**Adquisición de Servicios de
perforación de pozos
geotérmicos**

LPI No: *CE-018T0K001-12-2023*

Contratante: Instituto Nacional de Electricidad y Energías Limpias

Segunda Adenda a los Documentos de Licitación

Elaboró:	Revisó:	Autorizó:	
Proyecto:		Fecha:	Rev: 01-REVISIÓN
Título del plano: SILENCIADOR ATMOSFÉRICO		Escala: Indicada	No. de plano: OM-06
		Acotaciones: cm	Hoja: 2 de 5

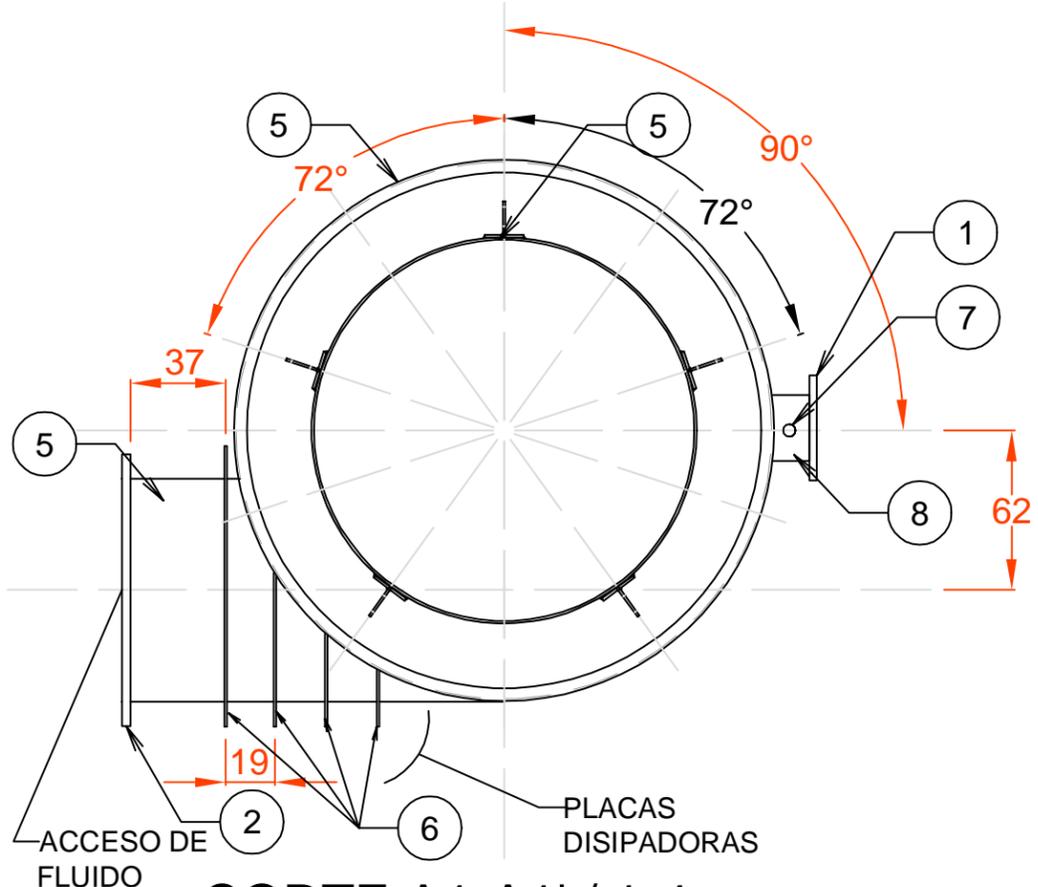
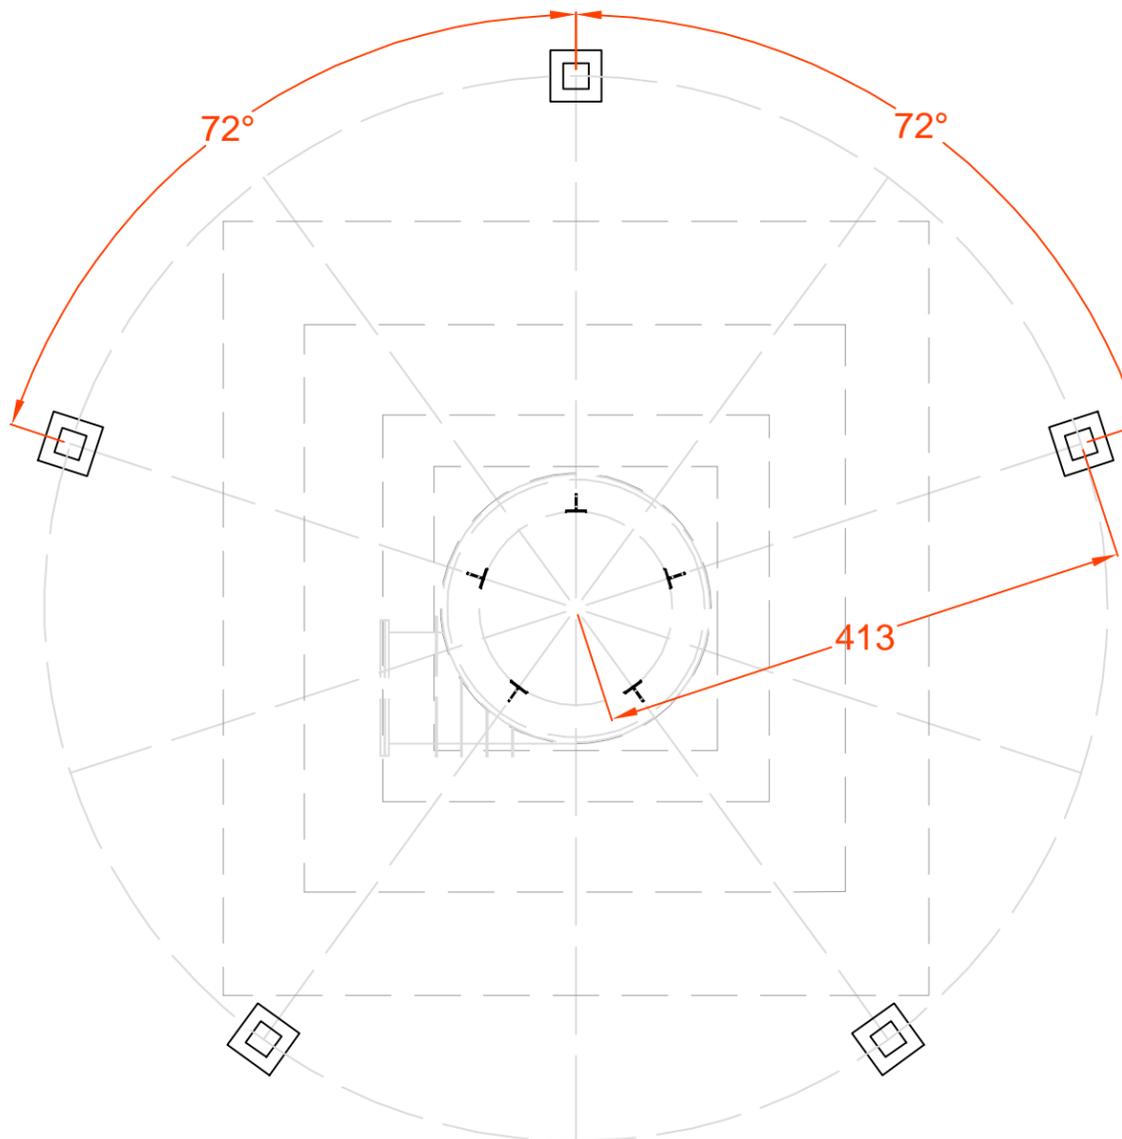
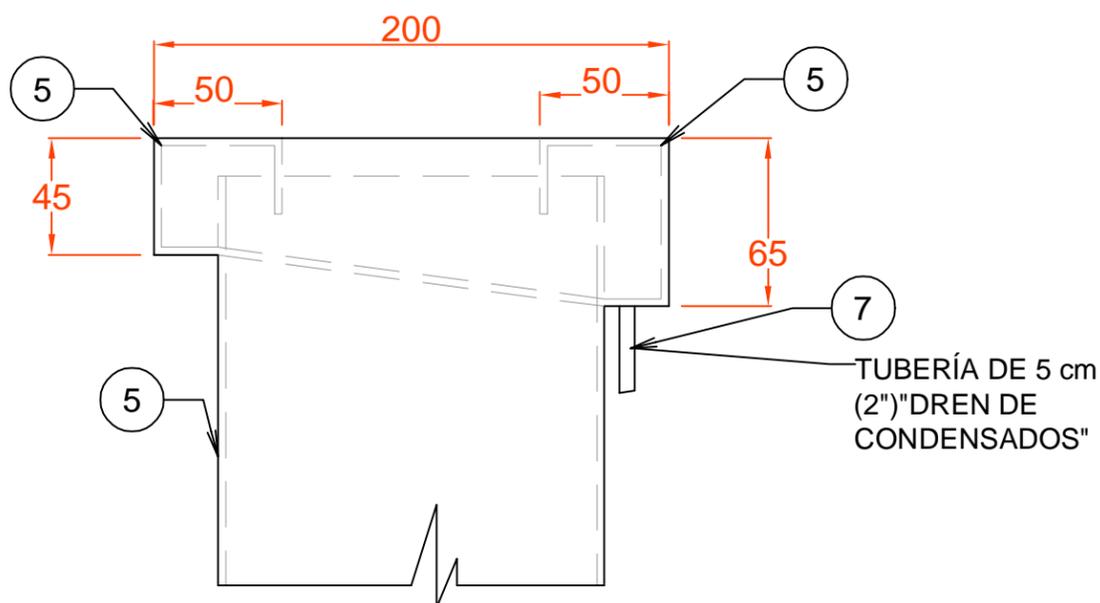
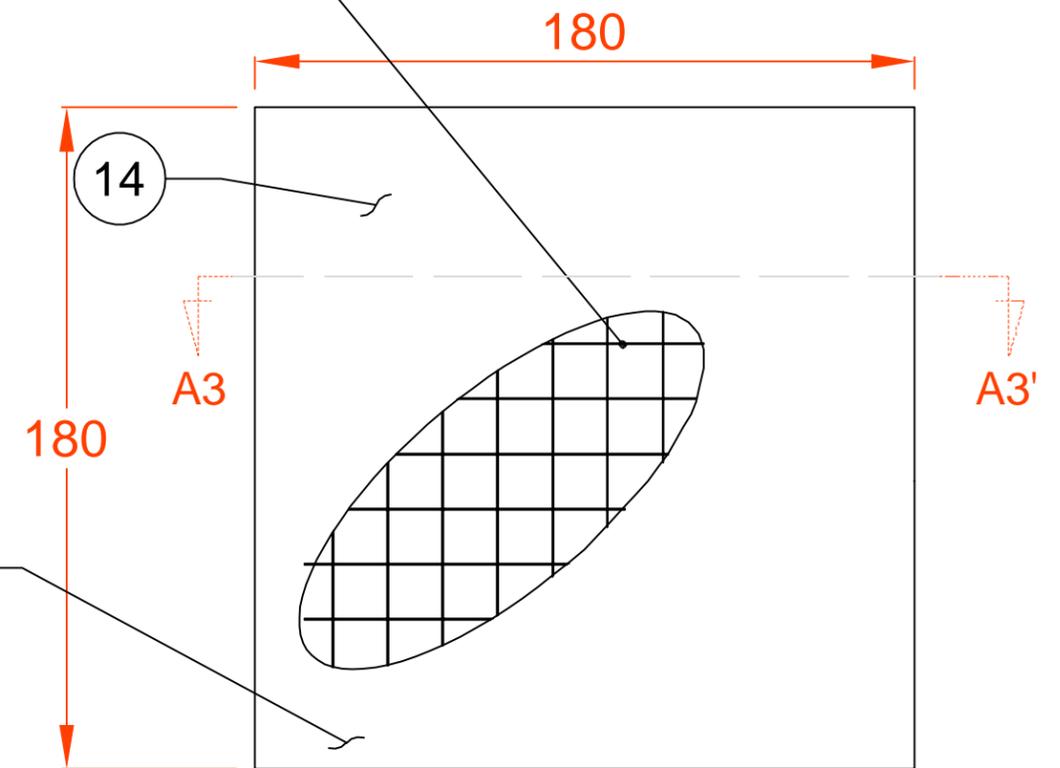
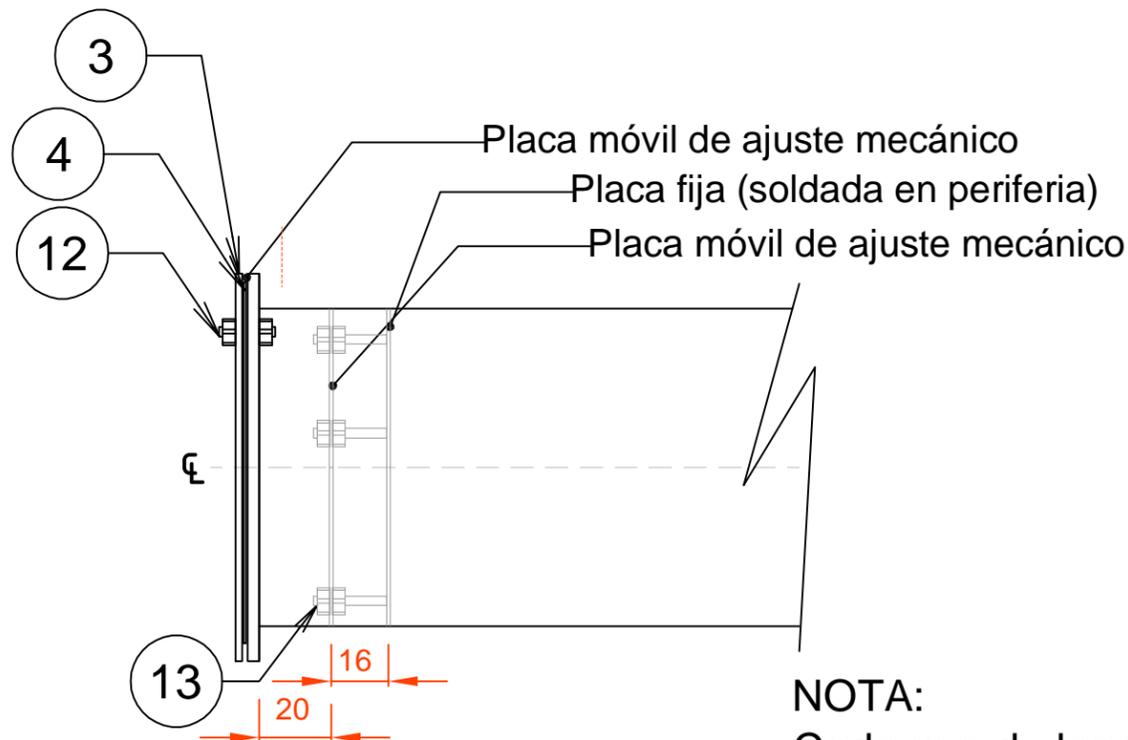
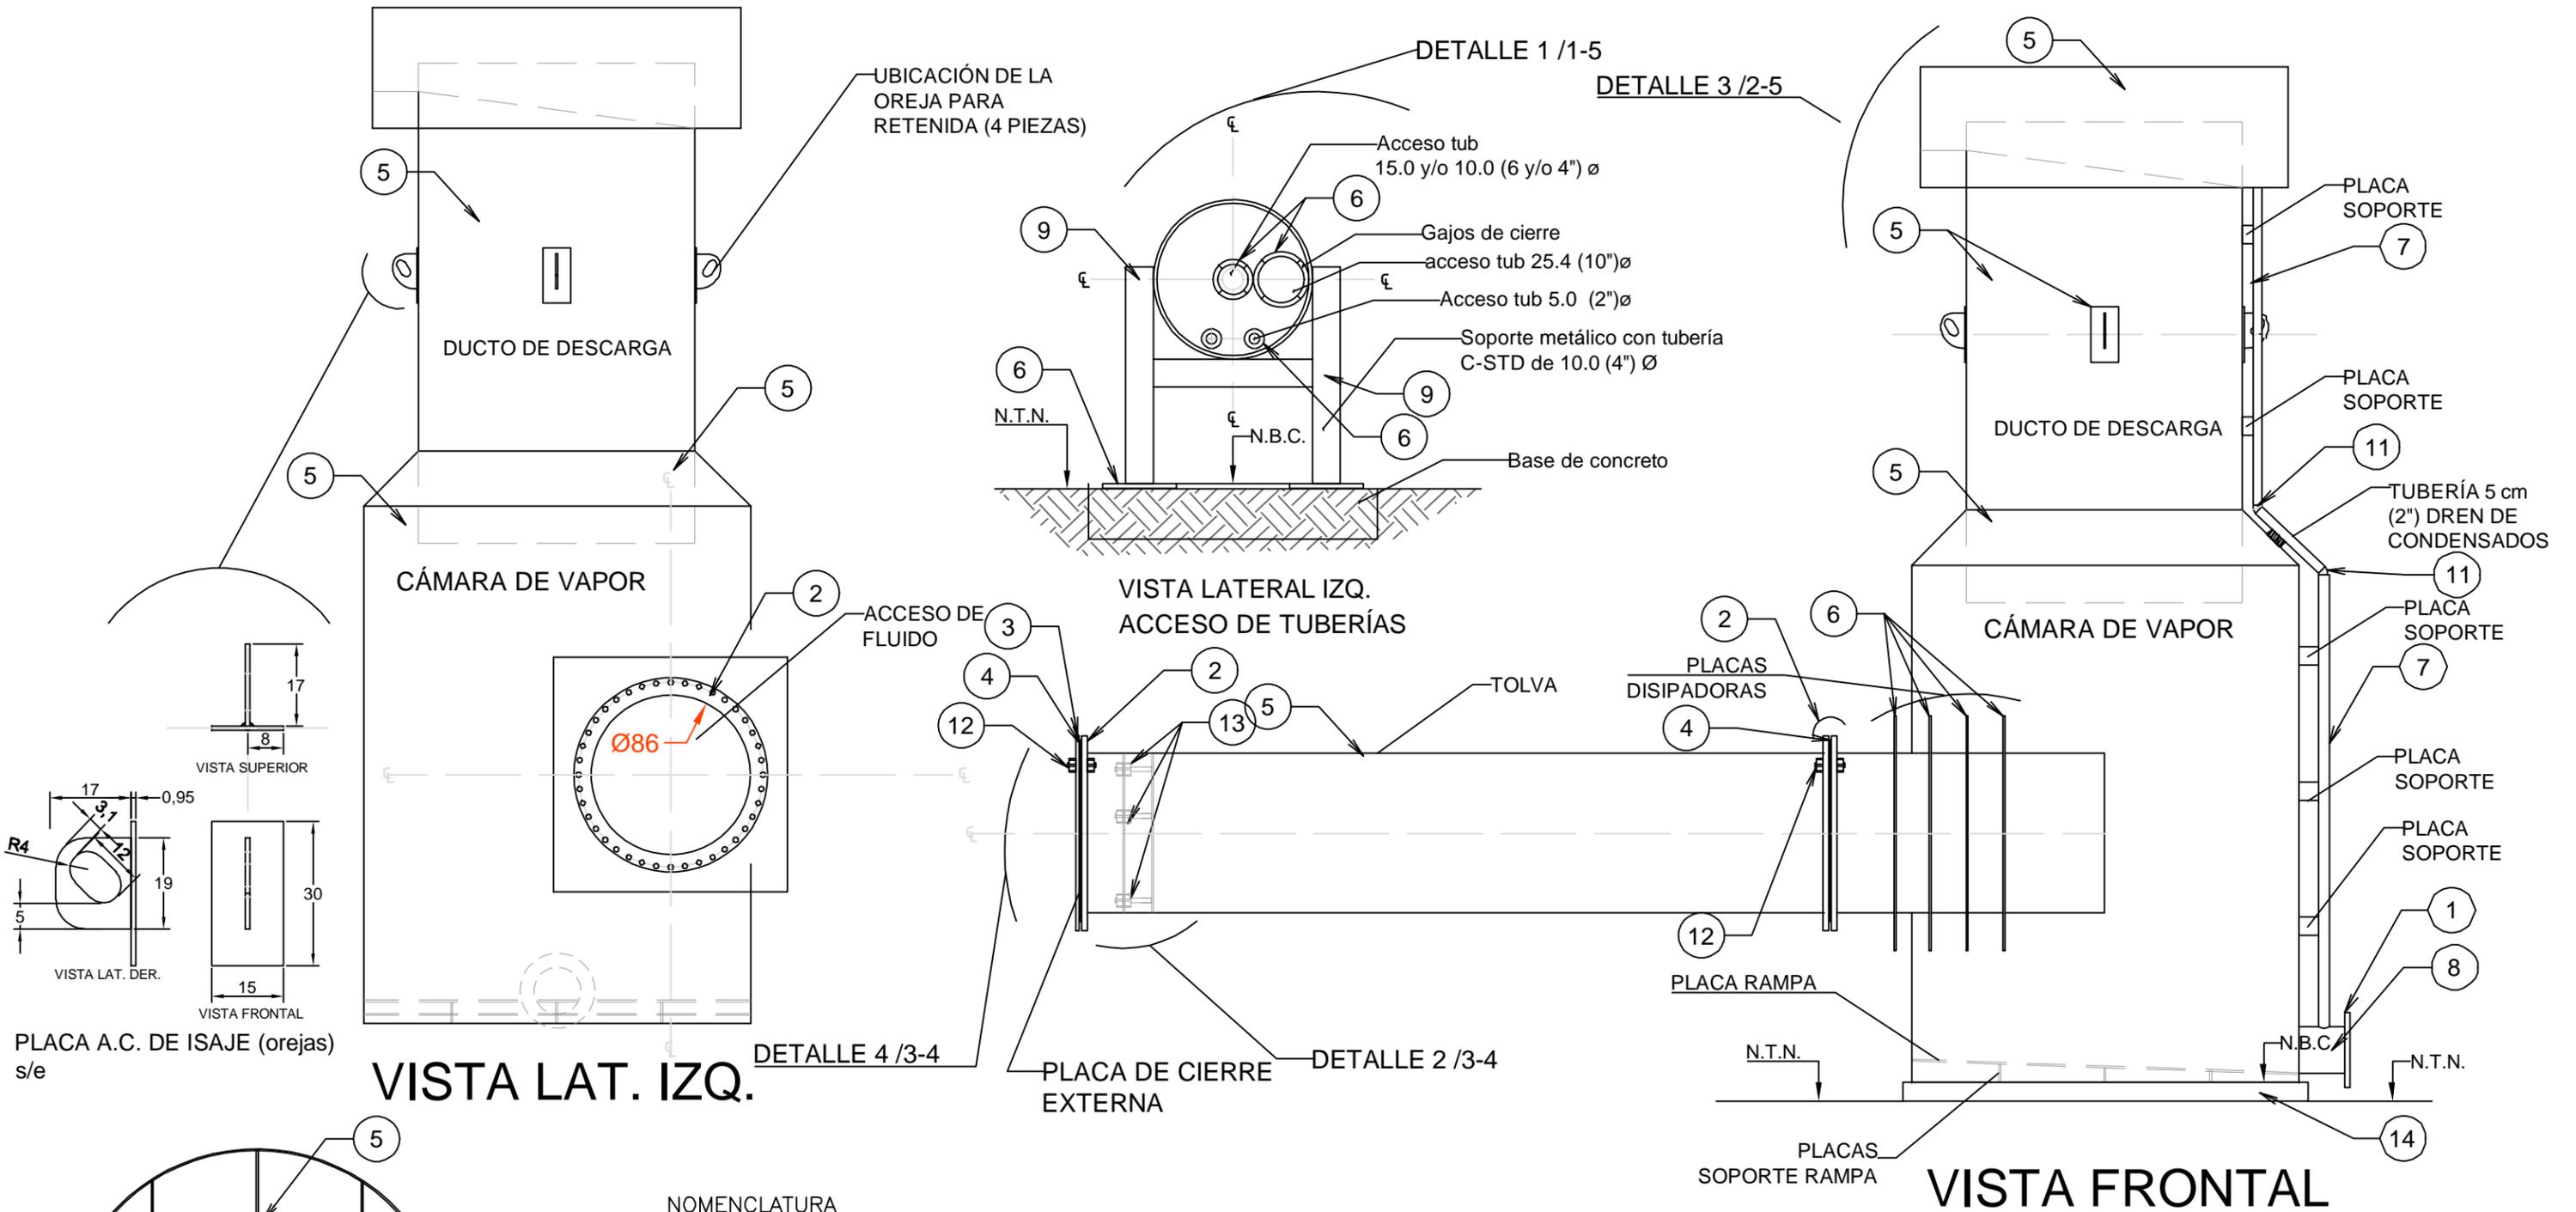
Referencia	DICE	MODIFICACIÓN
Anexo 10. Diagrama tentativo de instalación del equipo para la prueba de producción del pozo.		Se anexan (de las páginas 13/26 a 26/26), los planos OM-02, OM-03, OM-04, OM-05, OM-06, OM-07 y OM-08 en formato PDF.
